# Liaison Saucy > Pont de Fétille

## Améliorations et besoins des cyclistes

Avril 2021

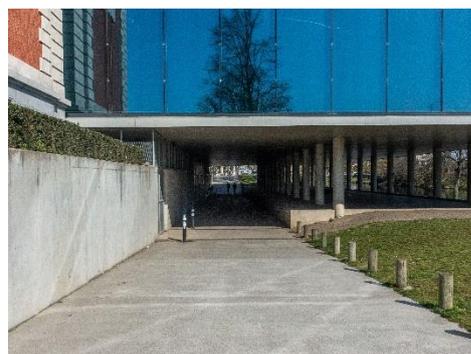
9. Côté Union nautique, nous demandons l'enlèvement des potelets au milieu du cheminement et l'application d'un marquage au sol et une signalisation dirigeant les cyclistes vers la voirie qui relie la rue du parc.

***Pour rappel, plus de 80% des accidents et traumatismes à vélo sont dus aux obstacles placés sur le cheminement (potelets...) et la qualité du revêtement.***

## Quai Marcellis

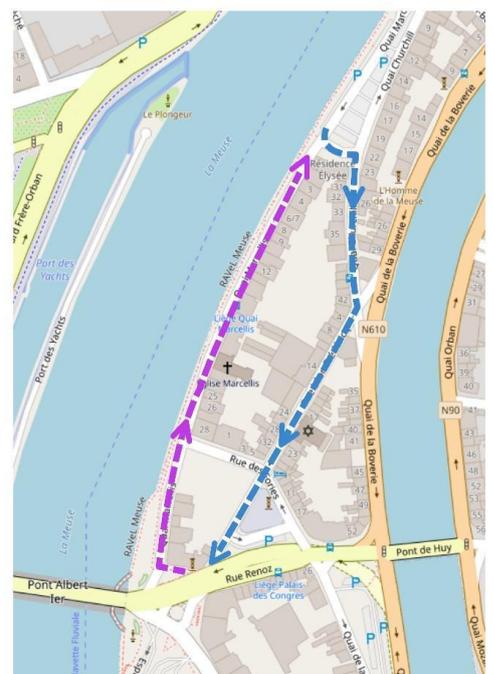
23. Afin de proposer un cheminement plus sûr et plus confortable, nous proposons que cet itinéraire soit scindé entre le passage sous la place d'Italie et le Quai Churchill selon le sens de direction.

**Périphérie > Centre-ville :** Place d'Italie > Quai Marcellis > Quai Churchill

**Centre-ville > périphérie :** Quai Churchill > Rue Léon Frédéricq > Place d'Italie

Selon nos observations et retours de terrain, l'utilisation du SUL Quai Marcellis est adaptée pour les riverains mais ne l'est pas dans le cas d'un flux de type RAVeL ou corridor vélo, en particulier à la hauteur de la rue des Fories où le bus, pour réaliser sa manœuvre, utilise l'ensemble de la voirie. Ce fait est connu des riverains mais surprend les usagers occasionnels.

Nous pensons qu'il est préférable d'orienter ce flux vers la rue Léon Frédéricq.

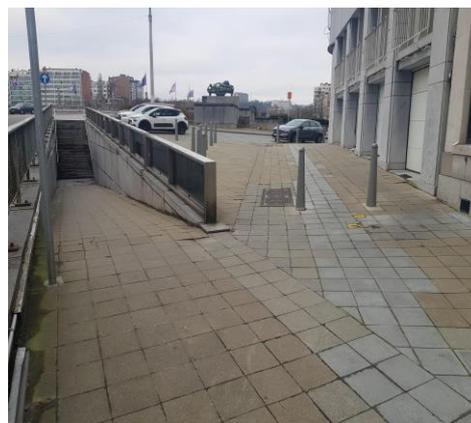
24. Sortie du souterrain de la place d'Italie/trottoir vers le quai Marcellis : Il serait nécessaire de réaliser un marquage pour guider les vélos vers la route et abaisser la bordure.

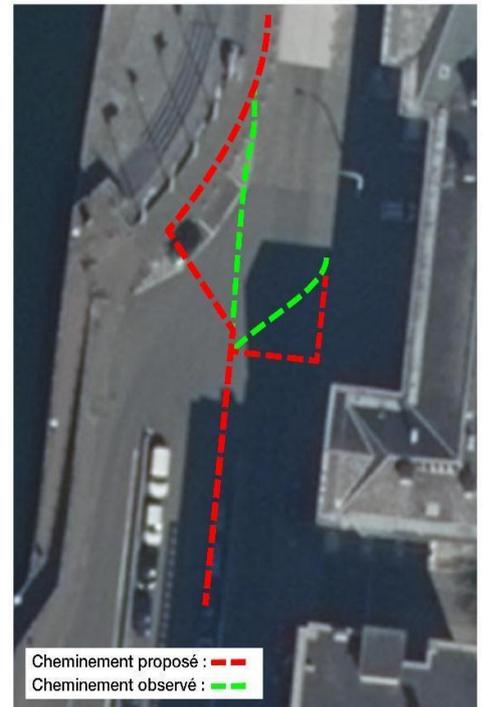
36. Revoir les cheminements d'accès et de sorties de cette trémie côté "Van Beneden" car ceux-ci ne sont ni naturels, ni fluides.

Les observations de terrain démontrent que la grande majorité des cyclistes adoptent un cheminement plus naturel, en particulier l'angle droit visible en pointillés en bas à droite de la photo aérienne qui est totalement impraticable pour un cycliste ordinaire. Il faut mettre pied à terre systématiquement. Un vélo doit disposer d'espace pour tourner à 90°, ici ce n'est pas le cas.

Nous demandons aussi que les traversées cyclables soient marquées par une teinte rouge (avec un revêtement adapté aux cyclistes et motards) **et que la priorité soit inversée au profit des modes actifs**. Obliger le trafic motorisé à céder le passage permet de créer **des effets de porte favorisant le respect de la zone 30**.

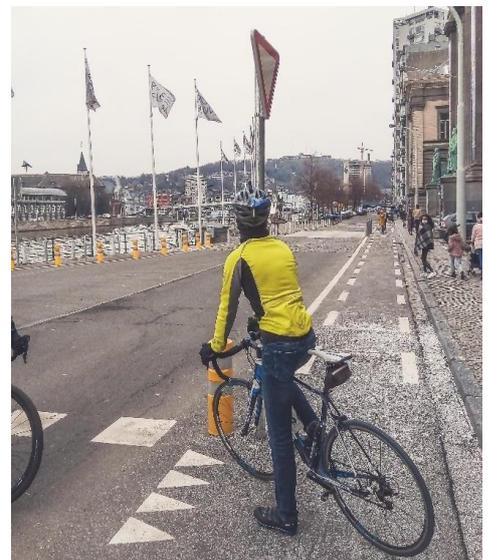
37. Quid de la hauteur de la signalisation ? Pourquoi ne pas installer une signalisation de 1,10m, plus adaptée à la taille des usagers (cfr rue du Parc). Les panneaux actuels étant trop hauts et hors du champ de vision des cyclistes.

De plus, les coûts d'achats seront réduits et la pollution visuelle réduite (l'effet "Forêt de piquets" s'en trouverait atténué).
